Ministero della cultura

Oggetto: **[ID 8334]** Procedimento di Valutazione di Impatto Ambientale ai sensi dell'art. 23 del D.Lgs.n.152/2006 e s.m.i. relativa al Progetto di Fattibilità Tecnico economica della Gronda Merci di Roma, cintura Nord: Lotto 1A Valle Aurelia-Vigna Clara. CUP: J31H03000180008.

Parere tecnico istruttorio della Direzione generale Archeologia, belle arti e paesaggio (ABAP).

Fig.3 stralcio planimetrico zona PES bivio Pineto

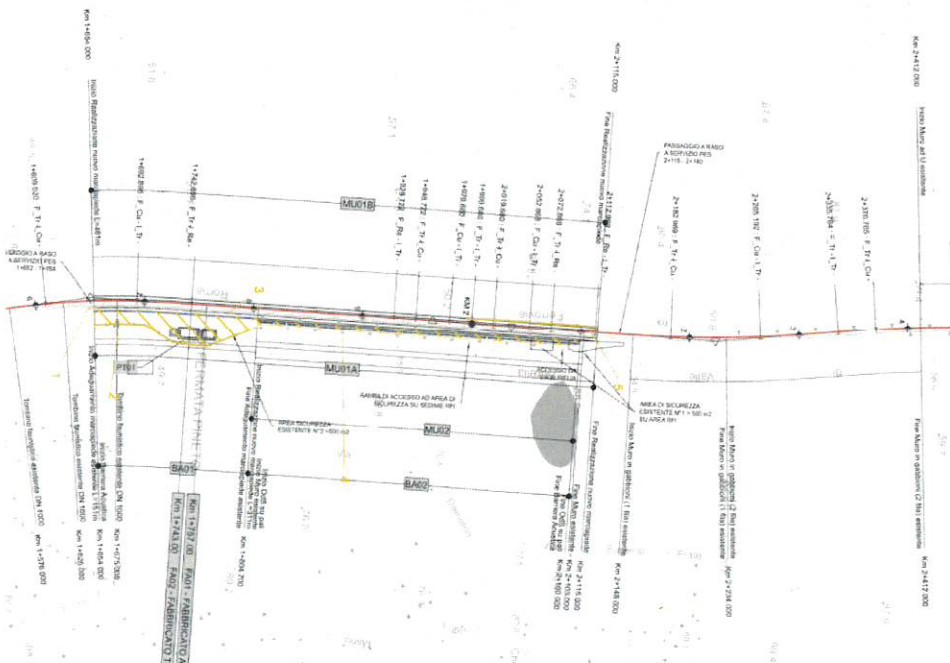
Area Pineto: il secondo binario da posare, i due fabbricati tecnologici e il piazzale “Area di sicurezza Bivio Pineto”, nonché l'area tecnica (area di cantiere fisso) rientrano, alla tav. A del PTPR, nel paesaggio naturale (art. 22 delle Norme) e paesaggio naturale di continuità (art. 24 delle Norme), mentre alla tav. B ricadono in area di vincolo dichiarativo - Beni d'insieme lett. c) e d), vaste località con valore estetico tradizionale, bellezze panoramiche e in area di protezione dei parchi e delle riserve naturali lett. f) e protezione delle aree boscate lett. g): per queste opere non sono previsti interventi di mitigazione visiva poiché da tutti i punti di vista individuabili sulla viabilità circostante la vegetazione arborea presente scherma totalmente gli interventi.

3. tutte le opere che prevedano movimentazione terra o scavi, in particolare per la realizzazione della cabina TE di Monte Ciocci e dei due fabbricati tecnologici in area Pineto, con la relativa viabilità d'accesso e piazzali, dovranno essere eseguite alla presenza giornaliera e costante di uno o più professionisti archeologi prescelti tra quelli in possesso dei requisiti previsti dalla I o II fascia dell'Elenco Nazionale degli Archeologi (L. 110 del 22.07.2014 e D.M. 244 del 20.05.2019), i quali opereranno secondo le indicazioni della Soprintendenza Speciale ABAP di Roma; qualora se ne verificasse la necessità, gli scavi dovranno essere eseguiti mediante procedura controllata nella discesa di quota; in caso di presenze archeologiche dovrà essere prodotta la documentazione scientifica completa di relazione, la documentazione grafica, fotografica e topografica e, qualora se ne determini la necessità, il lavaggio e la schedatura dei reperti mobili, nonché la protezione delle strutture murarie eventualmente rinvenute; in caso di ritrovamento di resti archeologici nel corso dei lavori, ove ritenuto necessario, si potrà determinare la necessità di ampliare l'area di indagine secondo le indicazioni di questo Ufficio, al fine di comprendere e tutelare il contesto archeologico ritrovato, e potrà determinarsi l'esigenza di modificare anche in modo sostanziale il progetto

Fig.4 stralcio planimetrico zona Vigna clara

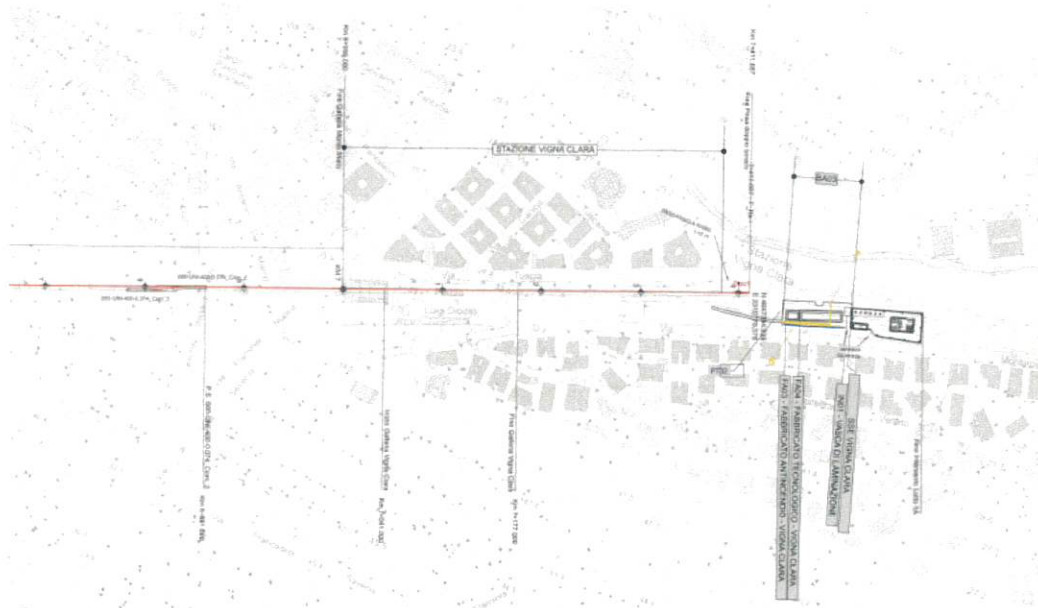
Stazione Vigna Clara: il secondo binario da posare, i due fabbricati antincendio e tecnologico e il piazzale “PT01 Stazione di Vigna Clara” rientrano, alla tav. A del PTPR, nel Sistema del paesaggio insediativo – Reti, infrastrutture e servizi (art. 33 delle Norme), mentre alla tav. B ricadono in area di protezione dei fiumi, torrenti e corsi d'acqua lett. c); le aree di cantiere fisso (cantiere operativo e area armamenti) rientrano, alla tav. A del PTPR, nel Paesaggio naturale e nel paesaggio naturale di continuità (artt. 22 e 24 delle Norme) e nella tav. B ricadono in parte anche in area con vincolo dichiarativo - Beni d'insieme lett. c) e d), vaste località per zoni di interesse archeologico (D.M. 24.02.1986 “Parco di Veio”), protezione delle aree boscate lett. g) e area di protezione di aree di interesse archeologico lett. m): per quanto riguarda le aree di cantiere fisso viene specificato che quanto trasmesso costituisce una ipotesi di localizzazione e che la definizione dettagliata della perimetrazione delle aree verrà effettuata nelle successive fasi progettuali; per quanto riguarda la localizzazione delle opere all'interno della fascia di rispetto dei corsi d'acqua viene specificato che le opere stesse ricadono comunque all'interno del sedime ferroviario esistente (ricadente nel Sistema del paesaggio insediativo – Reti, infrastrutture e servizi) senza interessare direttamente il corso d'acqua e la

2. dovrà essere garantita opportuna schermatura a verde (oltre a quella acustica descritta negli elaborati) dei fabbricati tecnici previsti nella Stazione Vigna Clara, che, sebbene all'interno del sedime ferroviario esistente, si collocano nelle immediate vicinanze dell'insediamento residenziale;

2. Dovrà essere progettata un'adeguata schermatura a verde (oltre a quella acustica descritta negli elaborati) anche con riferimento ai fabbricati tecnici previsti nella Stazione Vigna Clara, che, sebbene ricadano all'interno del sedime ferroviario esistente, si collocano nelle immediate vicinanze dell'insediamento residenziale;

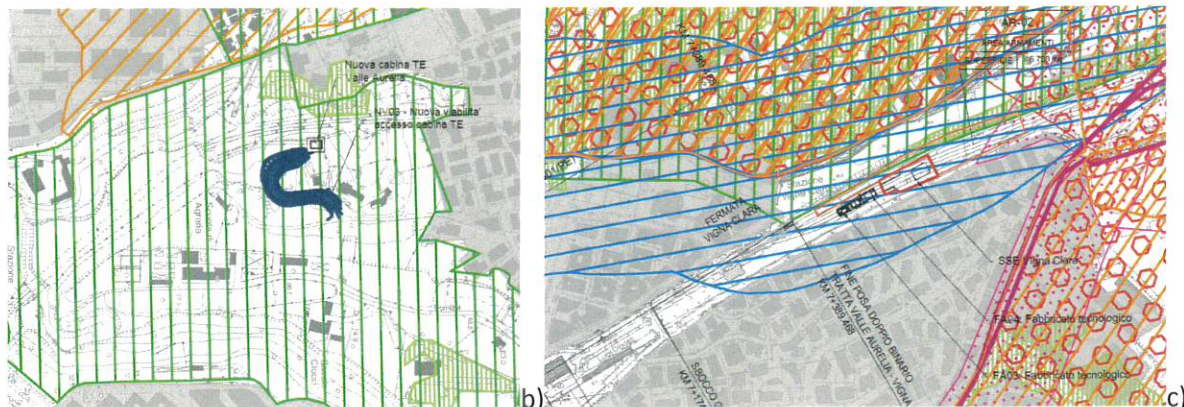
a) Con riferimento all'immagine a) si chiede di avere puntuali informazioni di dettaglio (con relazioni e disegni di progetto e render) finalizzati a valutare la **conformità degli interventi** per la realizzazione del tracciato ferroviario, delle aree tecniche e di sicurezza e di cantiere (compresa viabilità), dei fabbricati con le norme cogenti ex art. 22 e 24 , tab.B punto 7, dal km 1+600 al km 2+600, e art.38 e art 39 del PTPR ovvero, eventuali valutazioni di compatibilità immaginando un'autorizzazione in deroga;

b) Con riferimento all'immagine b) considerato che l'intervento si colloca in area di riserva, e che ai sensi dell'art.39, sono cogenti i paesaggi, si chiede di fornire un approfondimento progettuale, in scala appropriata (con relazioni, disegni tecnici e render) volto a dimostrare **la conformità degli interventi** per la realizzazione della nuova viabilità e della nuova cabina TE con le norme cogenti ex art. 24, tab.B punto 7, e art.38 del PTPR, ovvero, di fornire eventuali progetti di mitigazione e o ripristino necessari a questo ufficio ai fini della formulazione delle valutazioni di compatibilità, qualora si dovesse ricorrere ad un'autorizzazione in deroga;

c) Con riferimento all'immagine c) si chiede si chiede di fornire un approfondimento progettuale, in scala appropriata (con relazioni, disegni tecnici e render) volto a dimostrare **la conformità degli interventi** per la realizzazione della nuova SSE, dei fabbricati e della posa dei binari con le norme cogenti ex art. 36, e per l'area armamenti, anche in sub-ordine per la quota parte residuale normato dall'art.33 del PTPR, che risulta cogente solo per la presenza della riserva ex art.142, co.1, lett f) e lett.g) e del DM ex

Fig.7 Confronto del progetto della cabina TE di Vigna di valle prima (in alto) e dopo (in basso) gli approfondimenti progettuali

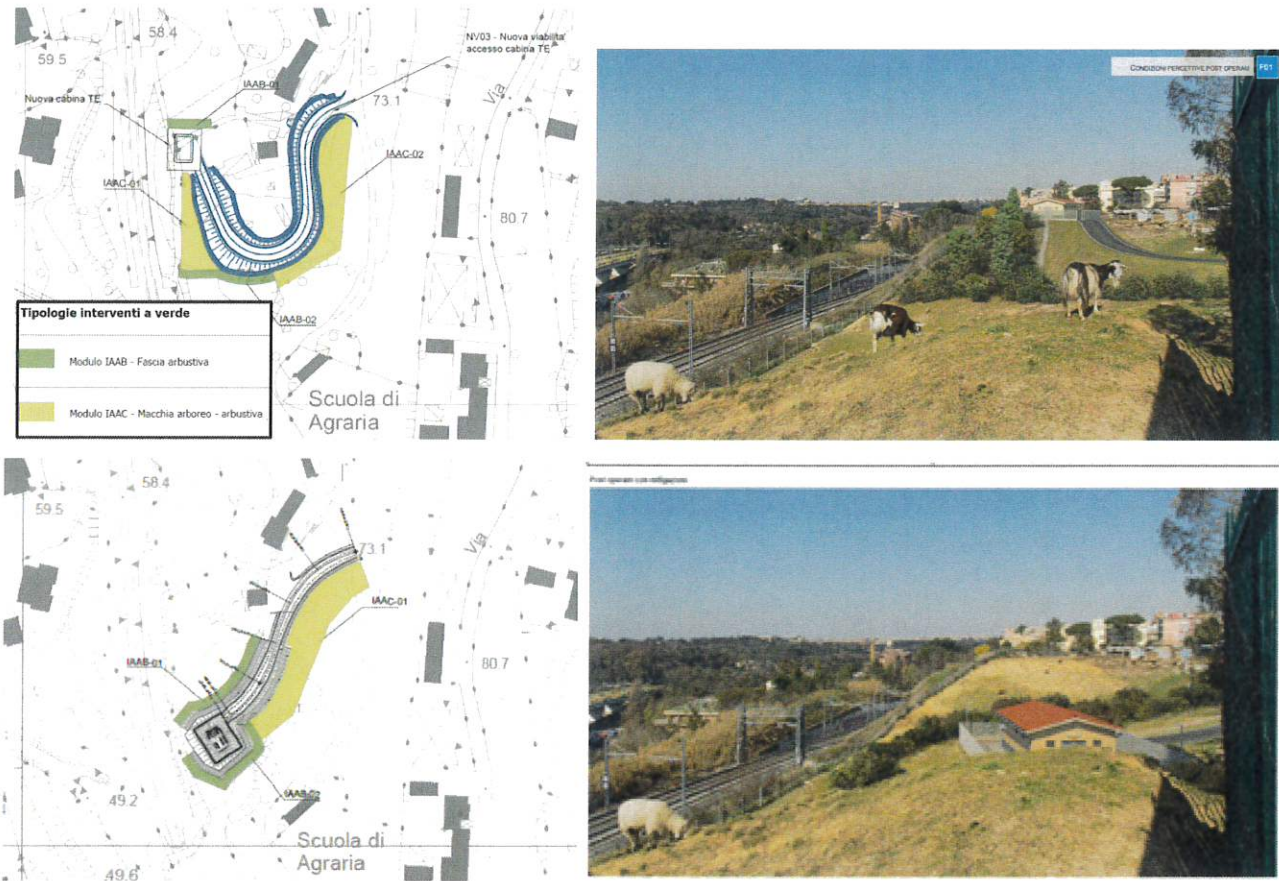
VALUTATE favorevolmente le modifiche proposte dalla Società a riscontro della segnalazione delle criticità rilevate da questo Ufficio, con particolare riferimento ad alcuni elementi particolarmente impattanti come ad esempio la strada di accesso alla cabina TE di Valle Aurelia (fig.7)
